FÁZE (STUPEŇ DOKUMENTACE) DOKUMENTACE ZMĚNY STAVBY PŘED JEJÍM DOKONČENÍM		Architekti Hrůša & spol., Ateliér Brno, s.r.o. Žižkova 5, 602 00 Brno tel. 541 243 829, fax 541 243 831 E - mail : info @ atelierbrno.cz http://www. hrusa-atelierbrno.cz IČO 255 175 62, DIČ CZ 255 175 62 Obchodní rejstřík oddíl C, vložka 29562
NÁZEV ZAKÁZKY (DÍLO) JANÁČKOVO KULTURNÍ CENTRUM V BRNĚ, 1. a 2. ETAPA UL. VESELÁ - BESEDNÍ, 657 68 BRNO		
DATUM 03 / 2021		
ZAKÁZKA ČÍSLO 171 03		
FORMÁT A4		
MĚŘÍTKO		KÓD DOKUMENTACE FÁZE

B.		ZSPD
DOKUMENT (VÝKRES) B. SOUHRNNÁ TECHNICKÁ ZPRÁVA		PARÉ

JANÁČKOVO KULTURNÍ CENTRUM V BRNĚ – 1. A 2. ETAPA DOKUMENTACE ZMĚNY STAVBY PŘED JEJÍM DOKONČENÍM

SOUPIS ZMĚN STAVBY JKC 1. A 2. ETAPA PŘED JEJÍM DOKONČENÍM

Jednodušší statické řešení v jižní části:

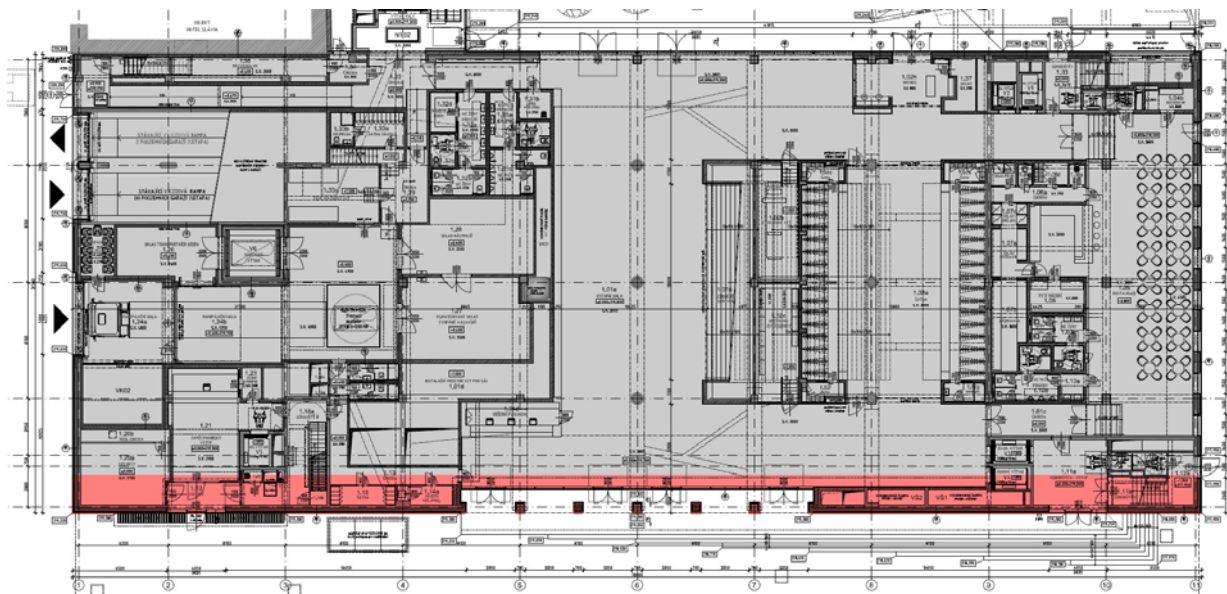
V modulové ose F namísto konzoly na jižní straně, která představovala velmi náročné a nákladné, kvalitně akusticky až nerealizovatelné statické řešení, bude objekt i zde postaven na sloupy; budova tak bude v 1.NP sledovat vnější obrys původního řešení, tedy nebude rozšířena a řešení tak bude postaveno na stejný rozsah zastavěné plochy, jako mají nadzemní podlaží (vyjma detailu zapuštěného vstupu uprostřed jižní fasády). Zastavěná plocha objektu se tím nemění.

Změna umožní protažení výtahů (nově V3, V4, původně V5, V6) do 1. NP, vynutí si jen dílčí úpravu schodišť (schodiště II, III).

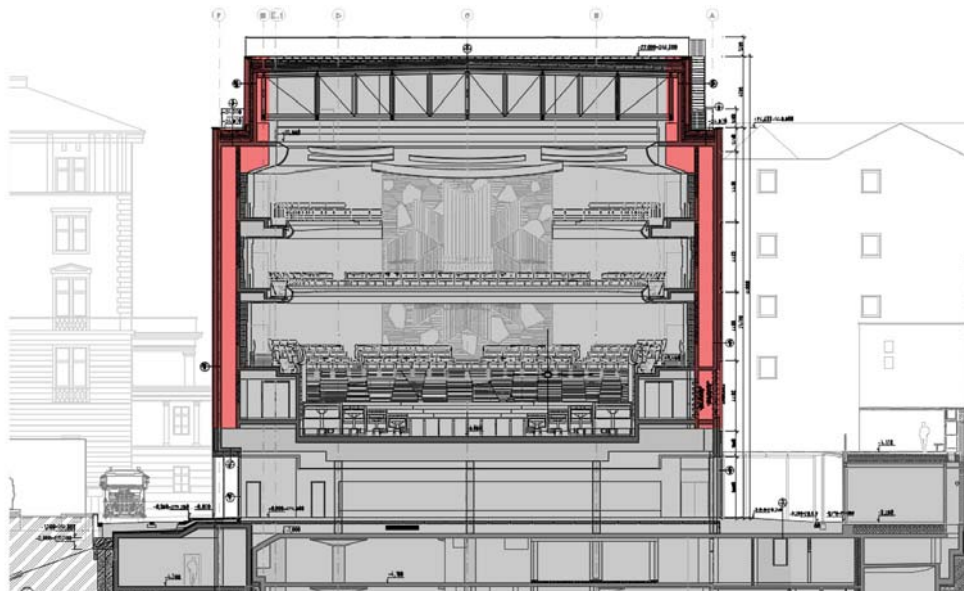
Jednodušší statické řešení ustoupeného podlaží (6.NP) z jihu a ze severu se zmenšením odstupů:
Z důvodu možnosti statického vynesení silné betonové desky ustoupené střešy, která je svou masivností jedinou možností, jak ochránit vnitřní prostor sálu před hlukem zvenčí dvojitou a obtížně vynášenou skladbou desky, je třeba tuto podchytit staticky logicky blíže nosného systému (viz výše).

Změna využití koncových částí 6. NP:

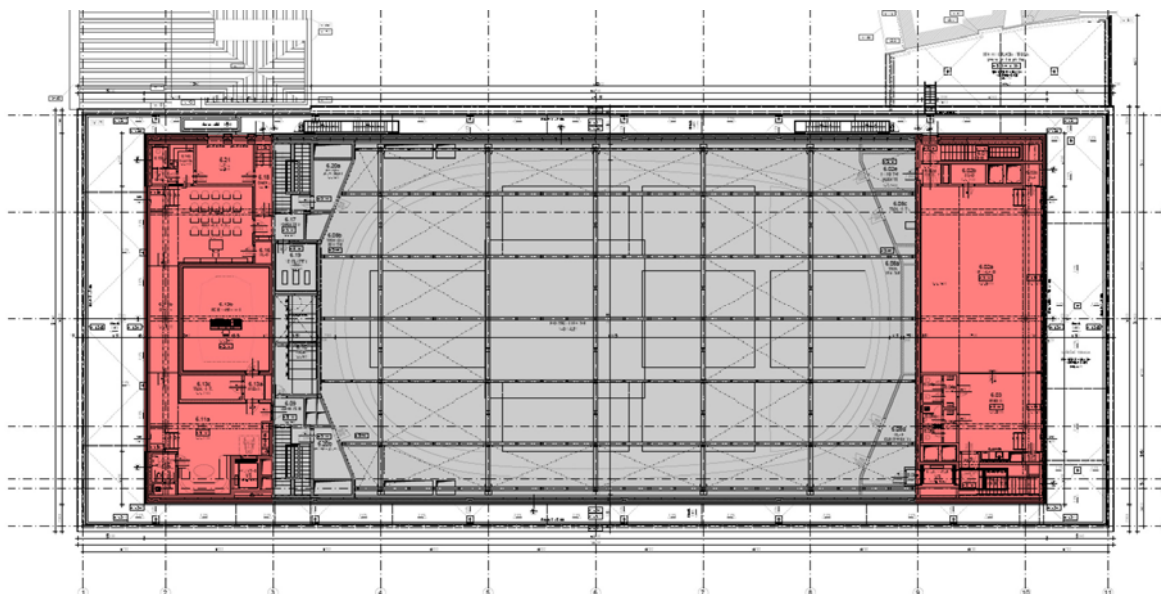
Vymístěním extrémně stísněných strojoven vzduchotechniky do podzemního technologického centra (viz dále) se uvolnily prostory v 6. NP v sousedství střešních teras; budou sloužit pro rozšíření zázemí filharmonie (na západě) s vazbou na Besední dům do ulice Besední a jako samostatný prostor pro VIP (na východě) s vazbou na hlavní příchod návštěvníků po ulici Veselé.

S výše uvedeným řešením souvisí i úprava schodiště pro únik do ulice Besední:

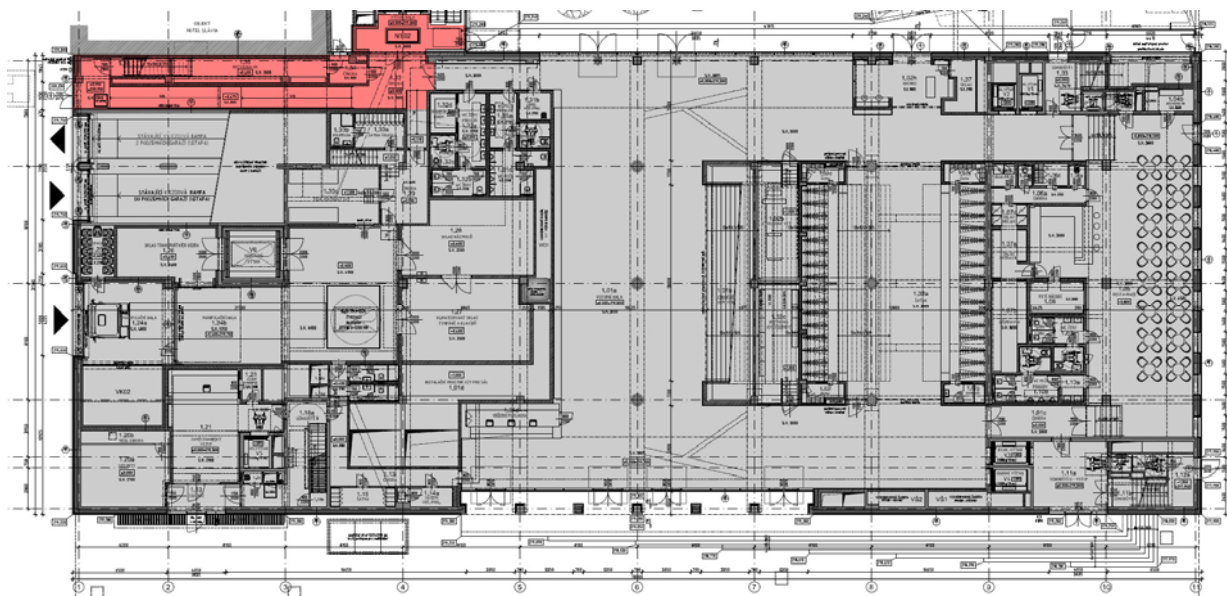
Schodiště IV původně směřovalo pouze do vnitrobloku; nově pro rychlost zásahu mnohem výhodnější určení zásahové cesty HZS v tomto bodě – z ulice Besední je mimo hlavní pohyb unikajících návštěvníků schodištěm I a II do ul. Veselé.

Rozšíření WC pro návštěvníky:

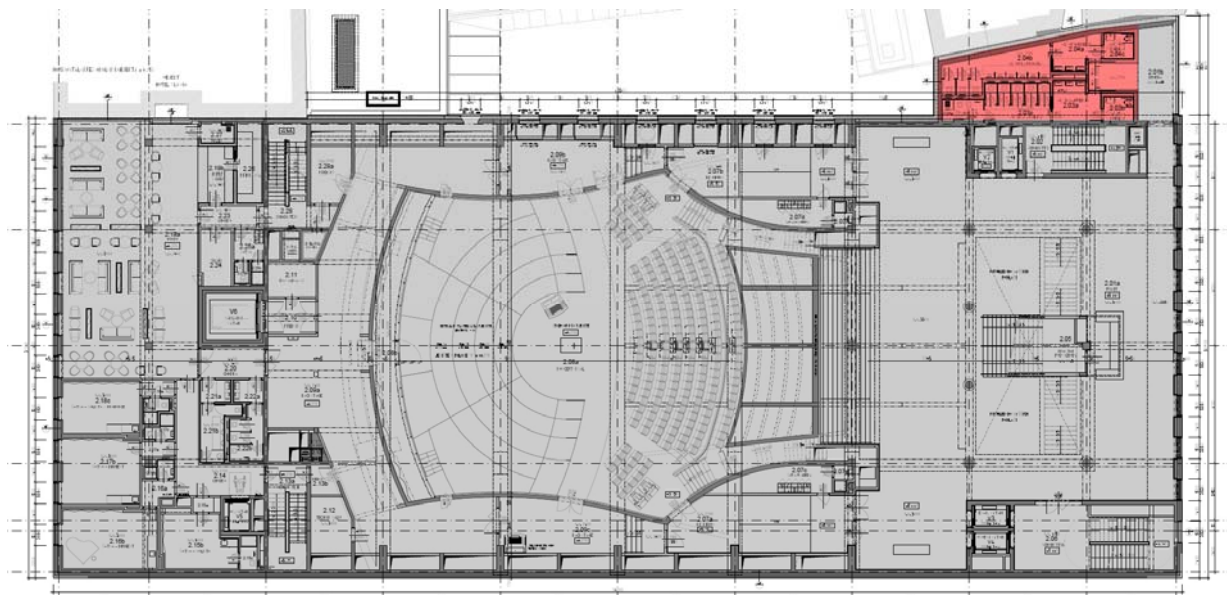
Chronicky vždy nedostatečná hygienická vybavení kulturních zařízení a nároky na další nezbytné místnosti technického vybavení vedly k využití dosud volných prostorů spojovacího krčku ve 2. a 4. NP v sousedství objektu Veselá 37. Kromě toho, že jde o dnes standardní vyšší kulturní komfort pro návštěvníky, se jedná o společensky únosné optimum zejména v podlažích, kde se bude během přestávek vyskytovat více návštěvníků. Zastavěná plocha objektu se tím nemění; nemění se ani ideový záměr, kdy celozasklením spojovací krček je oddělující a s odstoupením hyg. vybavení od fasády si zachovává abstraktní charakter a umožňuje tak vyniknout pravidelnému okennímu stereotomnímu rastru navazujícího průčelí hlavní budovy.

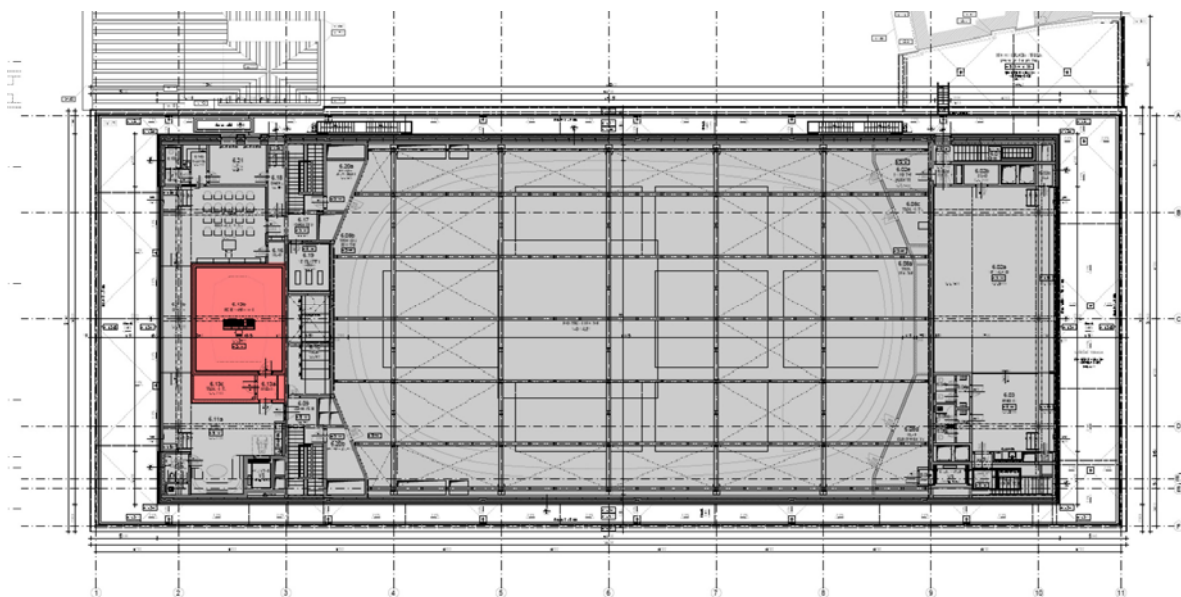
Přesun režie nahrávání z 2. NP do 6. NP s větším zázemím a lepšími akustickými parametry;

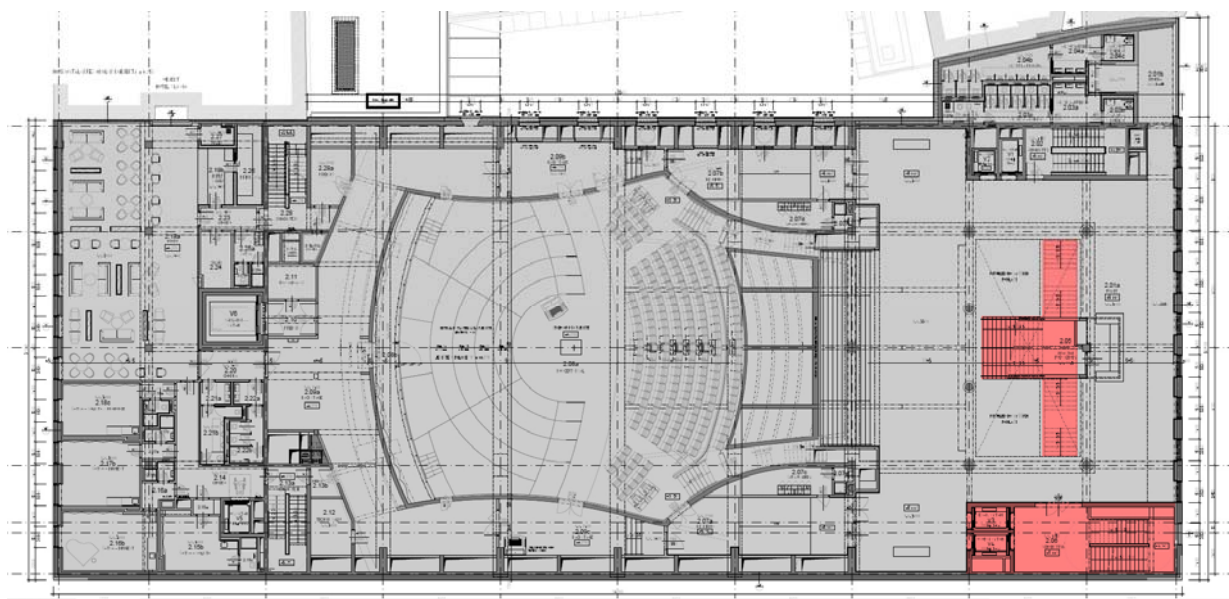
Nové schodiště z 2. NP do 3. NP ve foyer a úpravy foyer v souvislosti se změnou schodiště II.;

Dílčí úpravy dispozic v zázemí muzikantů jako je poloha výtahu, akusticky příčky šaten;

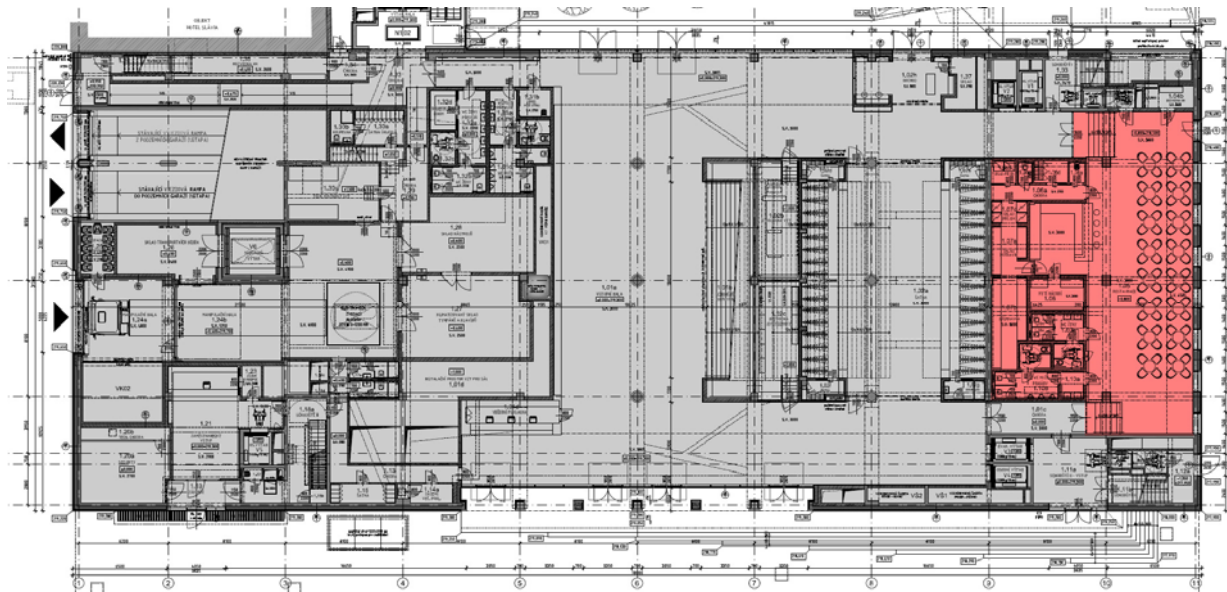
Změna z kavárny na restauraci a zvětšení obytné plochy restaurace v přízemí - 1.NP.

SO.01.2.2 Technologické centrum

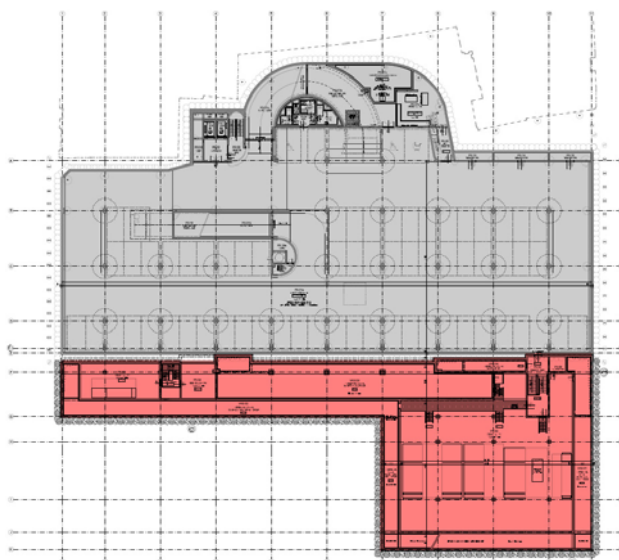
V 1. PP došlo v obvodu staveniště k rozšíření stávající stavby o půdorys technologického centra (TC):

Z důvodu nových přísnějších a již obecně platných požadavků na řešení vzduchotechniky dle aktuálních norem, které vzešly v platnost po vydaném územním rozhodnutí na budovu JKC

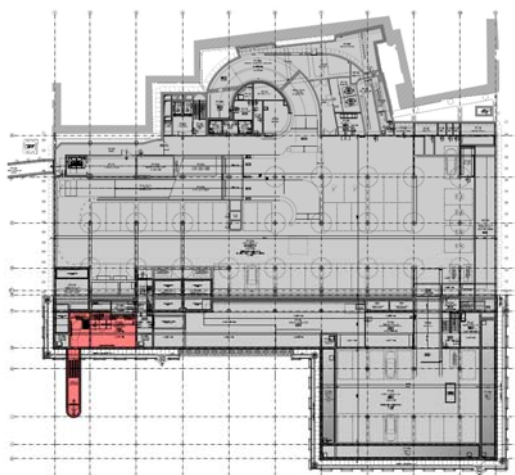
Je řešeno i umístění dieselagregátu pro potřeby náhradního zásobování objektu elektrickým proudem:

S TC dále souvisí nutné (viz výše) úpravy trasování vzduchovodů pro akceptaci kapacitního větrání sálu i pro přívod a odvod vzduchu. Strojovny chlazení stejně jako dieselagregát nebudou již (tomu tak bylo dle DUR v DSP) umístěny v přímém sousedství okolních budov ani sálu, což by přinášelo nadměrné až nerealizovatelné nároky na akustiku; tak budou odstraněna největší rizika nespolehlivé izolace proti přenosu hluku vzduchem potrubím, konstrukcí a tak i vibracemi; (nezohlednění tohoto by vedlo i k nemožnosti nahrávání ze sálu, což je aktuální trend živé nahrávky z koncertu či studiově snímané z prostoru sálu). Vyústění provozního vývodu z dieselagregátu bude v návaznosti na řešení podzemních technologií a hygienicky hlukově nekolizního umístění náhradního zdroje řešeno tak, že tento agregát nyní celý v podzemí je zásobován přívodem vzduchu z anglického dvorku v rámci řešení objektu JKC, dtto s odvodem v případě požáru do volného prostranství, a to v jeho podzemní části. Esteticky bude toto upraveno v úrovni nivelety změnou povrchu v prostoru před zázemím hotelu Internacionál.

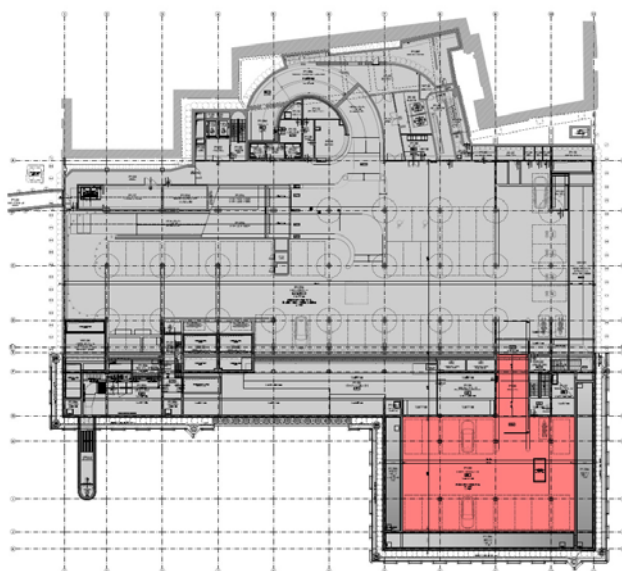
Umístění zbytného prostoru nad TC souvisí využití i pro podzemní parkování:

Parking (TC1) je nahrazující počet stání zabraný vedením kanálů pro přívod a odvod vzduchu. Tyto samostatně lokalizovaná stání nad samotnou strojovnu TC pod povrchem rozptýlové plochy před vstupem do JKC budou provozována jako vyhrazená se samostatným světelným řízením jednoruhové rampy napojené na veřejný provoz realizovaných a (viz výše) upravovaných podzemních garáží. S jednoznačnějším oddělením vymezením části garáží pro zvláštní provoz původní projekt nepočítal; nyní jde o součást objektu s výhodou založení na TC 1 v minimálních nákladech/1 parkovací místo.

SO. 03.6. 2 Rekonstrukce dopravního spojení ulic Besední a Veselá

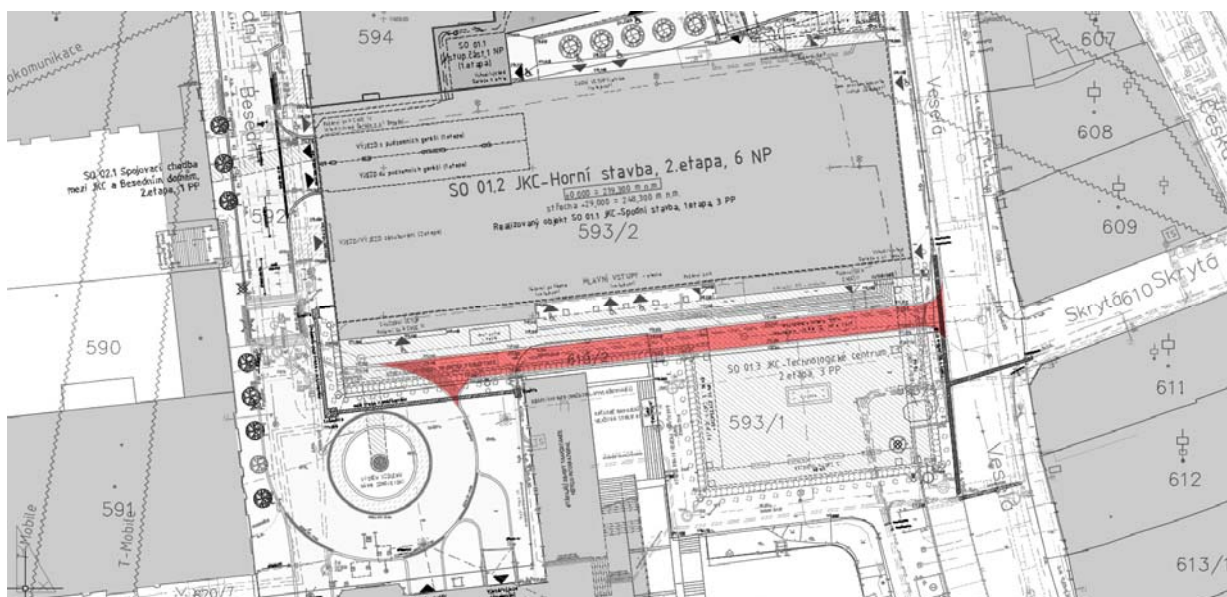
Změna polohy a režimu vozovky před jižní fasádou JKC:

Celá plocha je nově řešena jako speciálně (viz dále) dopravně využitelná pojízdná plocha chodníku umožňující pojezd pouze vozidlům IZS a údržby prostranství, eventuálně samotného objektu. Vyznačení pojízdné plochy bude řešeno zapuštěným obrubníkem a změnou povrchu této plochy (drobnější kostka) oproti velkoformátové dlažbě zbylé rozptylové plochy, popř. bude obdobná formátová dlažba uložena do betonu a oddělena zapuštěným obrubníkem.

SO. 03.6. 3 Úprava povrchů (parkoviště) před hotelem Internacionál

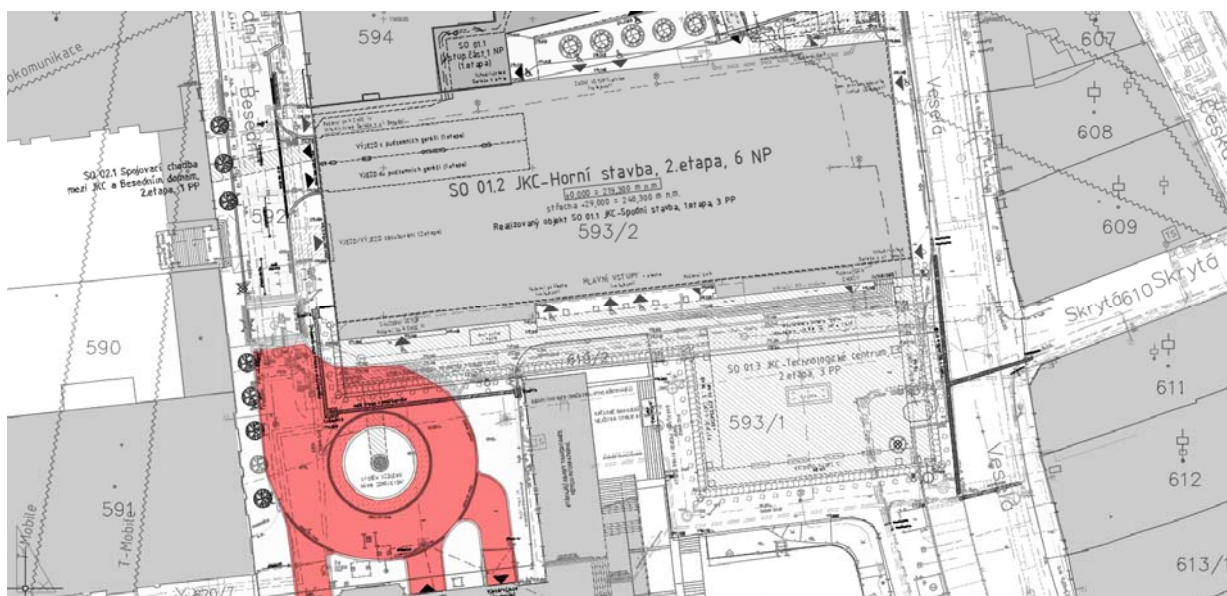
Úprava veřejného prostranství před zázemím hotelu:

Dopravně organizačně a v úpravě povrchu vyznačená točna bude zachovávat zásobovací dopravní vazby na provoz hotelu Internacionál. Úprava nezasahuje do konečného řešení, ani jej neznemožňuje; a tak odpovídá záměrům města dohodnutým se záměry hotelu i pro následné řešení. Nová úprava však zohledňuje všechny související požadavky na příjezd a otáčení vozidel taxislužby, obsluhy hotelu Internacionál včetně točny autobusů i hostujících muzikantů a zásobovacích vozidel.

SO. 03.6. 4 Obnova rozptylové plochy při ulici Veselá

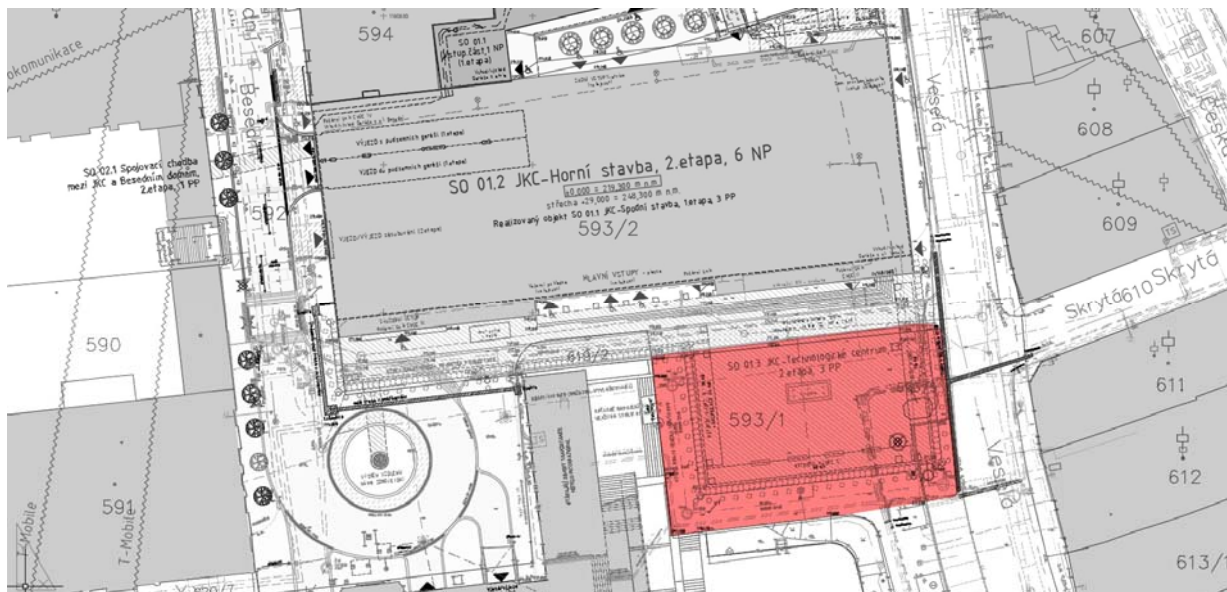
Úprava navazuje na úpravu se změnou režimu vozovky a veřejného prostranství před zázemím hotelu:

V souvislosti s podzemním objektem technologického centra je zde vytvořeno jeho zastropení, na něž navazuje povrchová úprava v definitivní materiálové skladbě umožňující pobytovou rozptylovou plochu s povoleným umístěním vodního prvku eventuálně s umístěním venkovní úpravy zahrádky pro provoz restaurace v JKC.
